◆改善箇所説明図◆

【改善対象部位詳細】 キャブをチルトし、運転席下方より見る（A矢視）。

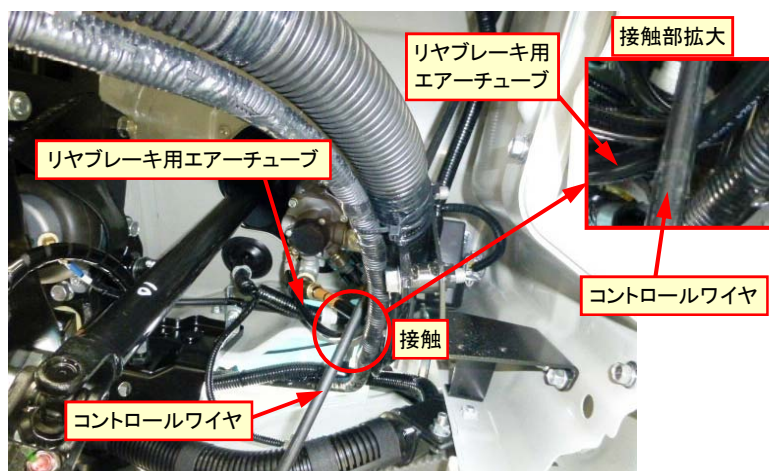
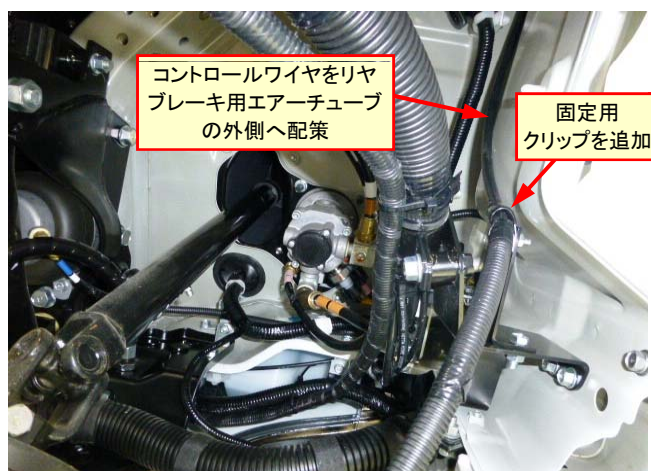
〔不適切な状態〕

〔不適切な状態〕 コントロールワイヤがリヤブレーキ用エアチューブと接触するものがある。

大型ダンプ車において、ダンプ操作のコントロールワイヤの配策を誤ったため、走行中の振動によりコントロールワイヤがリヤブレーキ用エアチューブと接触するものがある。そのため、そのままの状態で使用を続けると、当該エアチューブが損傷しエアが漏れ、最悪の場合、制動能力が低下するおそれがある。

〔改善後の状態〕

〔改善後の状態〕 コントロールワイヤの配策方法を変更し、固定用クリップを追加する。

全車両、コントロールワイヤの配策を点検し、配策が不適切なものは正規の配策に変更するとともに、リヤブレーキ用エアチューブを点検し、損傷しているものは当該エアチューブを新品に交換する。
